Daarnaast hebben we ook afgesproken om de bouwkundige vlakken brandwerend uit te voeren. Voordat we het geheel helemaal uitwerken heb ik onderstaand het principe aangegeven over deze brandwerende uitvoering. Het betreft de uitsnede van het plattegronddeel waar de batterijen zijn aangegeven en ook een principeddoorsnede over deze ruimte.

From: 5.1.2e | Solar Art BV <5.1.2e@solarart.nl>
Sent: Thursday, July 17, 2025 3:10 PM
To: 5.1.2e | MD2A <5.1.2e@md2a.nl>
Subject: stukken voor VRU tav batterij opslag Pouw 5.1.2e

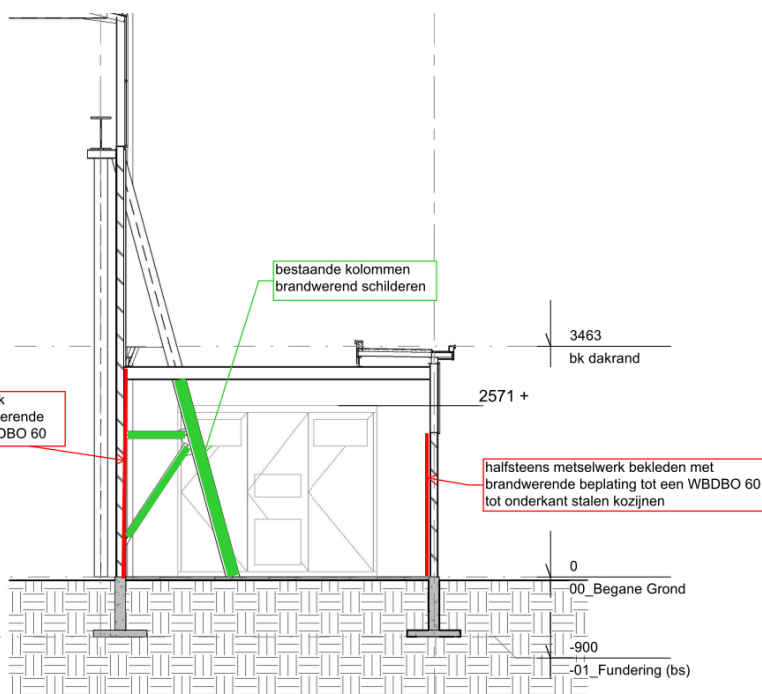
- Is dit principe zo akkoord?

Tenslotte heb ik bij de gele plek aangegeven dat hier een sparing in het metselwerk zit. Dit is een eis van Stedin zodat zij het inkoopstation altijd kunnen bereiken. De afstand vanaf zijkant sparing tot rechter batterij is 2,05m en vanaf de andere zijkant tot de batterij die er links naast staat 3,25m. Kan dit?
